Autorité environnementale

Avis délibéré de l'Autorité environnementale sur l'aménagement de la RN 19 entre Héricourt (70) et Sevenans (90)

n°Ae : 2023-86

Avis délibéré n° 2023-86 adopté lors de la séance du 19 octobre 2023

Figure 4 – opérations prévues dans le cadre du réaménagement – source : dossier

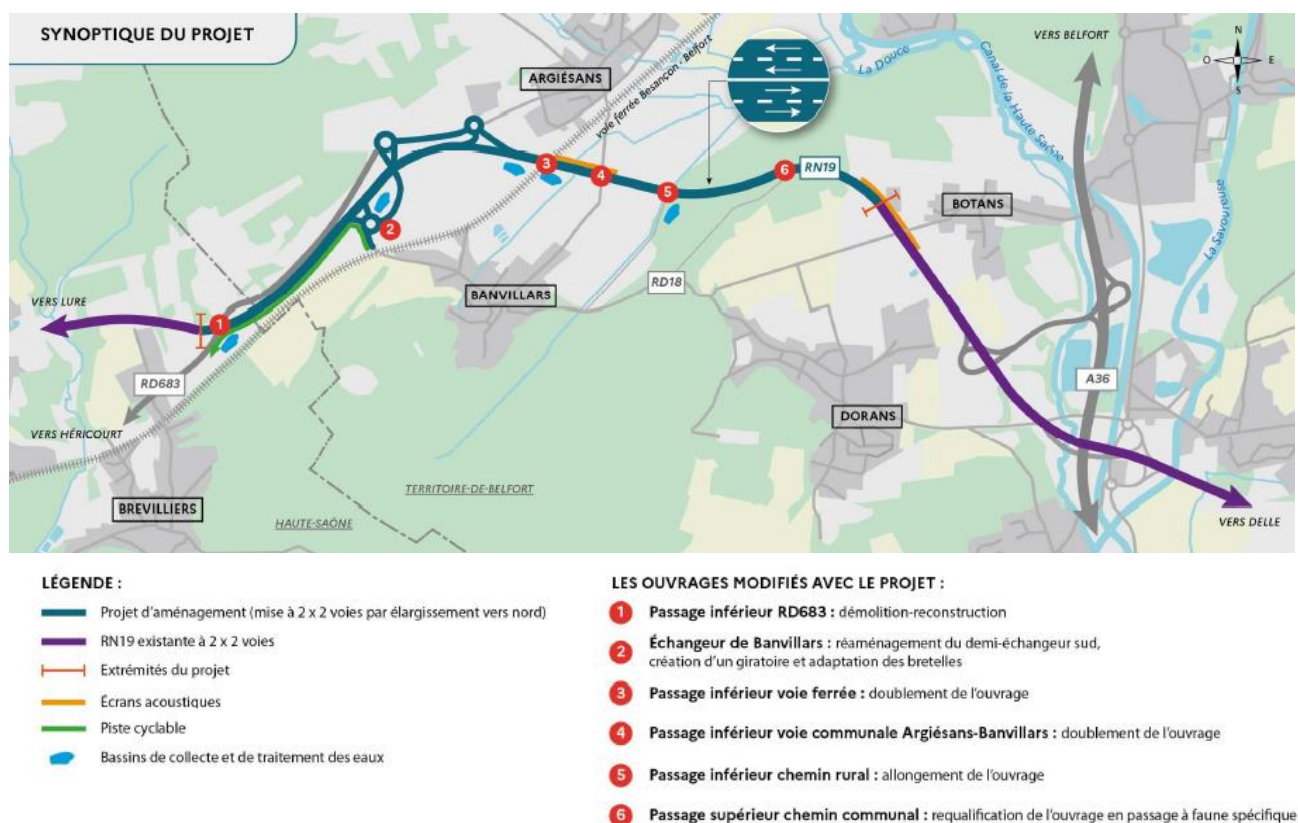
Le périmètre du projet tel que décrit dans le dossier n'inclut qu'en partie les aménagements nécessaires. Ainsi ne sont pas inclus : le déplacement de la RD 18 sud (avec renaturation du délaissé), le surcreusement de la RD 683 pour limiter la surélévation du viaduc déconstruit et reconstruit élargi, le retrait des couches de chaussée-d'un ancien tracé en vue de sa renaturation...

L'Ae recommande d'inclure dans le périmètre du projet l'ensemble des opérations prévues et nécessaires à sa réalisation.

Le dossier indique, « à titre informatif », prévoir en aménagement connexe la mise en place d'une piste cyclable le long d'une partie du réaménagement (entre les points 1 et 2 de la figure ci-dessus), sans la relier à un itinéraire existant à ce stade. Les contours en sont en cours de discussion avec les collectivités locales, qui privilégient à ce jour une implantation alternative.

Figure 5 – profil en travers prévu pour la nouvelle section – source : dossier

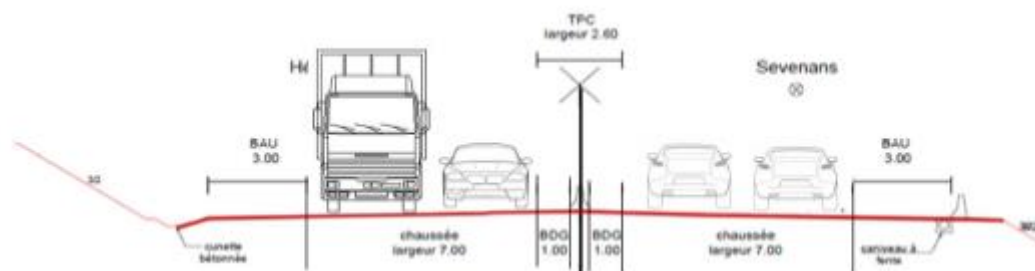
Le profil en travers de la voie actuelle n'est pas présenté. Il est indiqué que les accotements latéraux sont compris entre un et deux mètres. En faisant l'hypothèse d'une chaussée circulée de sept mètres de large, l'ensemble aurait aujourd'hui une largeur totale de neuf à onze mètres. La réalisation porterait cette emprise à environ 23 mètres, hors accotements et dispositifs d'assainissement. La surface totale des emprises est de 35 ha compte tenu des emprises travaux, celle des emprises définitives de 22 ha, dont 16 imperméabilisés.

Figure 7 – illustration par une carte modélisée – source : dossier (en bleu les protections acoustiques)

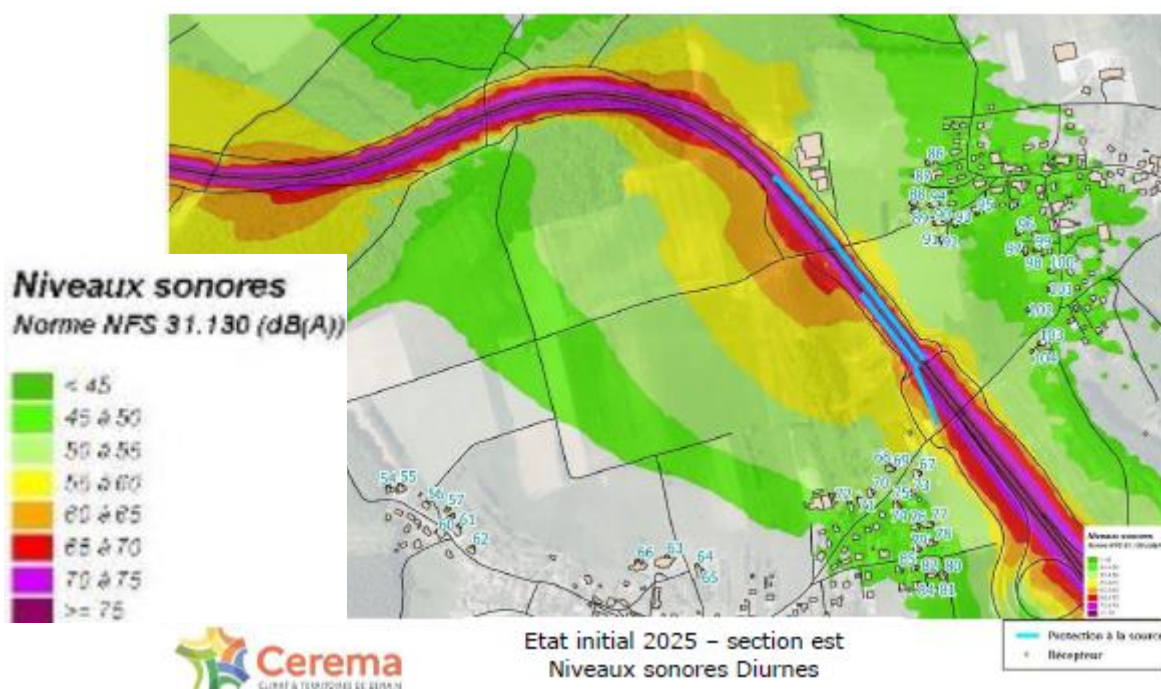
L'ambiance acoustique du secteur est illustrée par une carte de bruit de 2012, de toute évidence obsolète mais qui met en évidence des niveaux de bruit élevés à proximité immédiate de l'infrastructure. Une unique campagne de mesure a été réalisée du 8 au 9 octobre 2020 en trois points de mesure, qui indiquent des valeurs nettement inférieures (de l'ordre de 57 dB(A) de jour) à celles observées au voisinage immédiat de l'infrastructure mais assez nettement supérieures aux valeurs limites préconisées par l'Organisation mondiale de la santé (OMS) (53 dB(A) pour le bruit routier de jour) dans sa publication de 2018, les valeurs réglementaires moyennes diurnes (moins de 65 dB (A)) et nocturnes (moins de 60 dB(A)) étant respectées. Il est précisé que l'écart entre les périodes diurne et nocturne est supérieur à 5 dB(A). Peu d'habitations sont situées à proximité immédiate de l'infrastructure (dont une à 50 m, un groupe à 150 m et quelques dizaines dans la zone d'étude des 250 m). Trois protections acoustiques existantes contribuent à diminuer l'exposition aux nuisances sonores des habitations existantes. L'ambiance sonore est considérée comme modérée au sens de la réglementation.

Figure 9 – évitement des zones humides par les emprises travaux – source : dossier

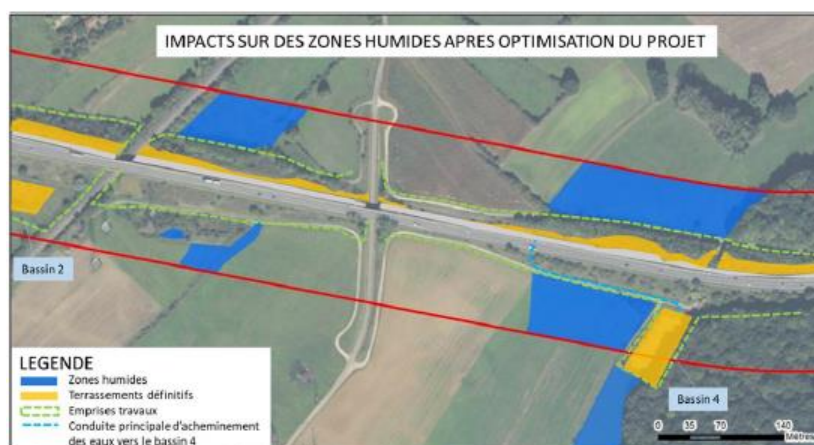
La carte d'adaptation de la phase chantier du projet pour éviter d'affecter les zones humides met en évidence un souci manifeste de positionnement des emprises travaux en dehors des zones humides.

Figure 10 – Protection acoustique (à piquets jaunes) existante – source : rapporteurs

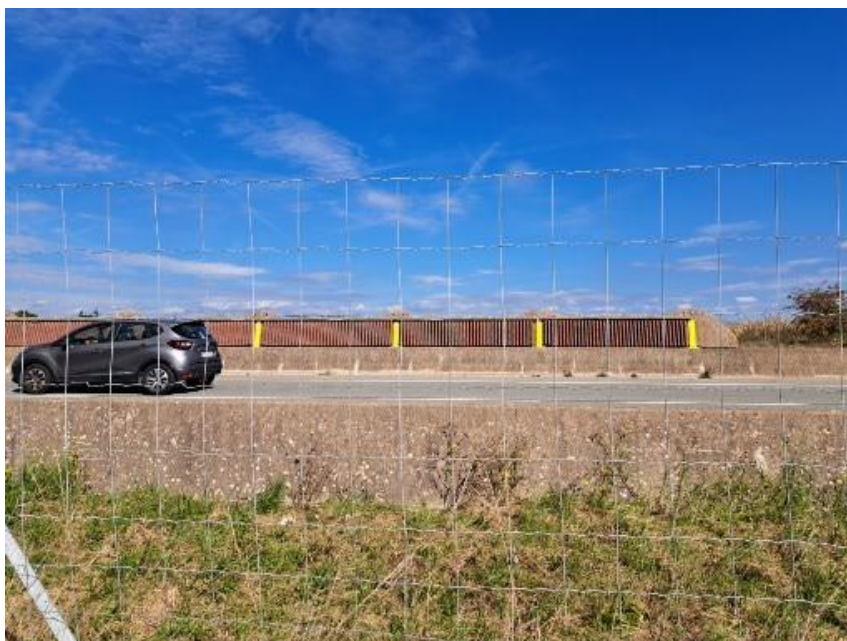
En dépit de l'ampleur des travaux et de la sensibilité de ce sujet lors de la concertation publique, le maître d'ouvrage n'a pas envisagé d'améliorer les protections acoustiques existantes qui seront déposées et reconstruites. Malgré l'aménagement de la route en voie rapide à deux fois deux voies, le dossier n'indique pas si des mesures visant à limiter la construction d'habitations dans les documents d'urbanisme sont ou seront prévues.

L'élargissement de la voie n'est pas pris en compte dans la distance aux habitations, qui ne paraissent pas toutes en contrebas des protections acoustiques. En outre, le dossier évalue l'effet sur le bruit du déplacement du panneau de limitation de vitesse à 90 km/h pour en augmenter le périmètre. Pour l'Ae, cette mesure n'est pas efficace, le dossier montrant que les limitations de vitesse actuelles ne sont pas respectées.

L'Ae recommande au maître d'ouvrage d'étudier la possibilité de renforcer les protections acoustiques existantes à l'occasion du chantier.
